**CONSELHO DE PLANEJAMENTO TERRITORIAL E URBANO DO DISTRITO
FEDERAL - CONPLAN**

PROCESSO Nº: 00390-00004205/2022-13

ASSUNTO: desdobro do Lote 01, na Área Especial para Indústria, Setor Leste, no Gama (DF)

RELATOR: Wilde Cardoso Gontijo Júnior - Rodas da Paz

Figura 1 – Planta de situação do Lote 01 - AE Indústria - Setor Leste - Gama (DF)

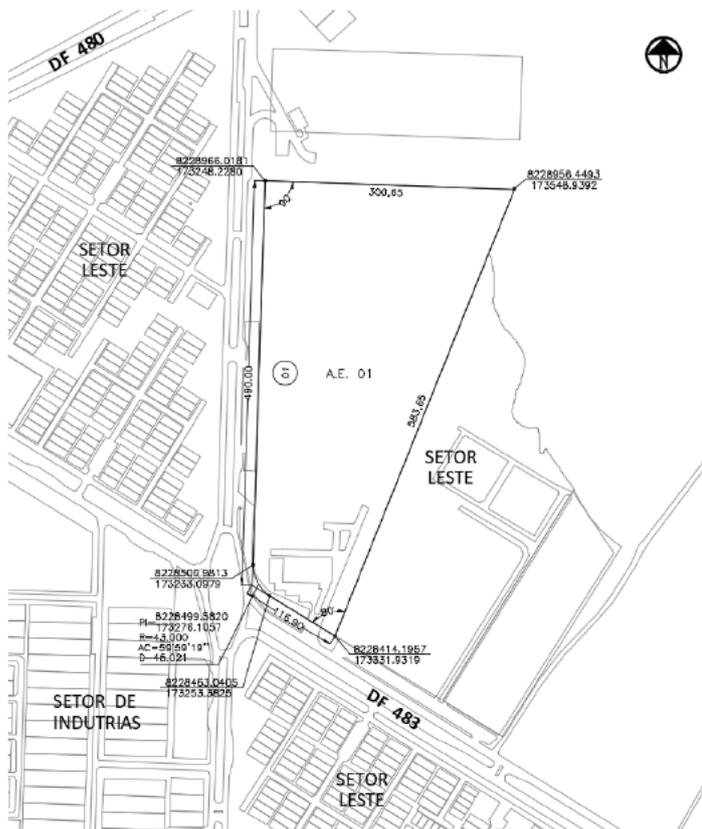
Trata-se de solicitação de desdobro referente ao Lote 01 da Área Especial para Indústria, Setor Leste, na Região Administrativa do Gama - RA II. Esse lote tem área atual de 107.213,70 m² e está registrado sob o n° 9510 no 5° Ofício de registro de imóveis do DF, de 05 de janeiro de 1999, conforme Figura 1. A área originalmente registrada neste Lote era igual a 45.539,70m² à qual foi agregada, em 10 de outubro de 2003, área de 61.674,00m².

Figura 3 – Distância entre a testada do Lote 01 e o eixo da rodovia DF 483

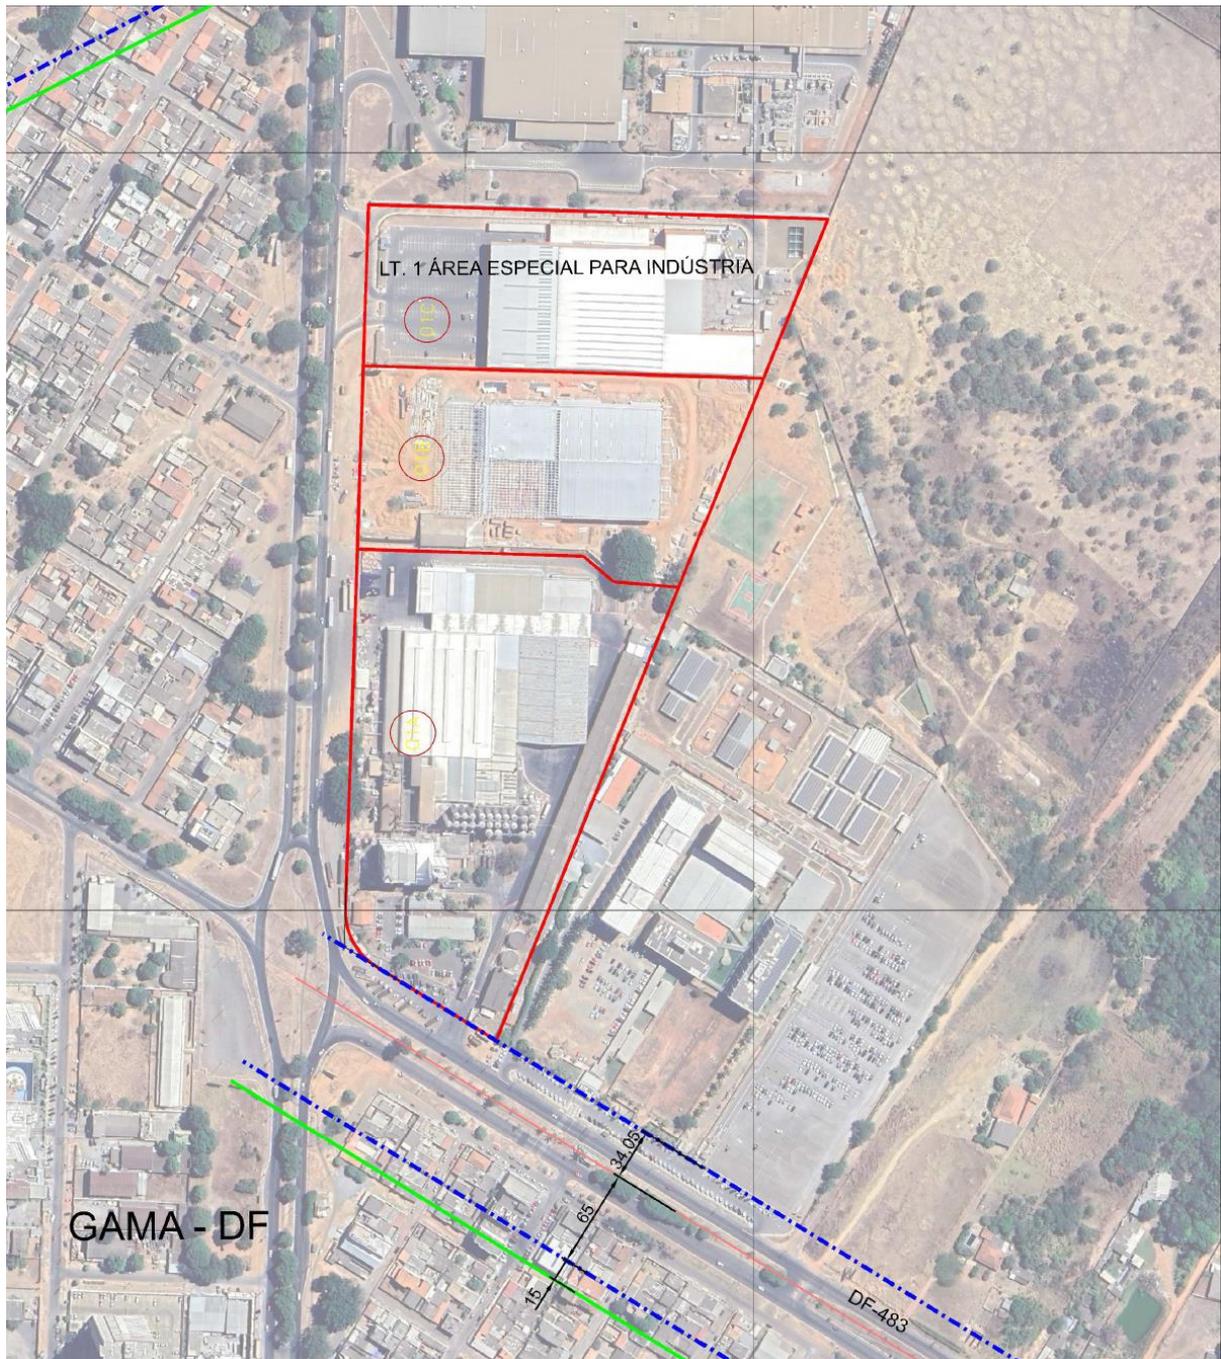
97 A vista dessa exigência e considerando as informações da SUTEC/GEGET (documento
98 92723243) de que a distância crítica do lote 1A até o eixo da DF 483 é de 34,05m, com
99 extensão de 150m, conforme croqui (documento) 97175080, transcrito na Figura 3, foi
100 realizada consulta ao Departamento de Estradas e Rodagens do Distrito Federal - DER/DF,
101 que se manifestou por meio de dois Despachos DER-DF/PRESI/SUOPER/DIDOM sob os
102 números 97175169 e 97862231.

169 **Figura 6 – Campo de Murundus - Complexo de Educação, Cultura, Esporte e Lazer**

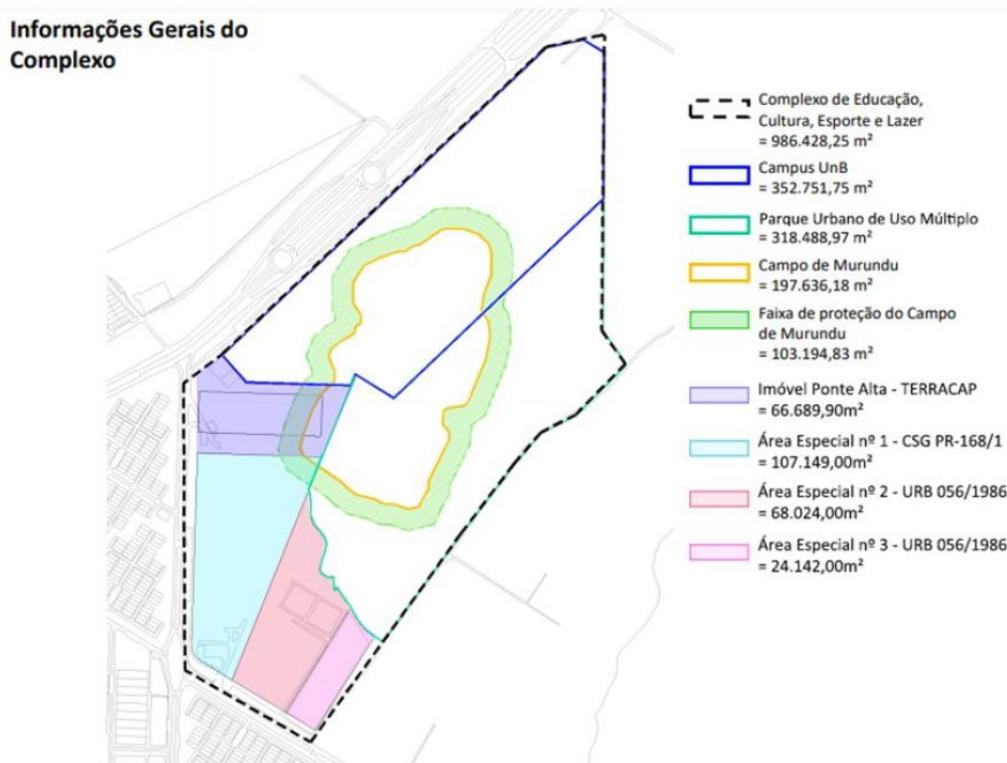
162 Por meio desse instrumento, algumas repercussões ocorrem a essa proposta de
163 desdobro, em especial quanto à presença de parte da poligonal da área de preservação
164 permanente – APP Campo de Murundus no lote 1C. Devidamente demarcada nessa DIUPE
165 53, tal área deve ser obrigatoriamente preservada, conforme determina o art. 57 do PDL do
166 Gama. A Figura 6, extraída da citada DIUPE, mostra as poligonais e as áreas de cada um dos
167 lotes do Complexo, incluído o lote em questão.
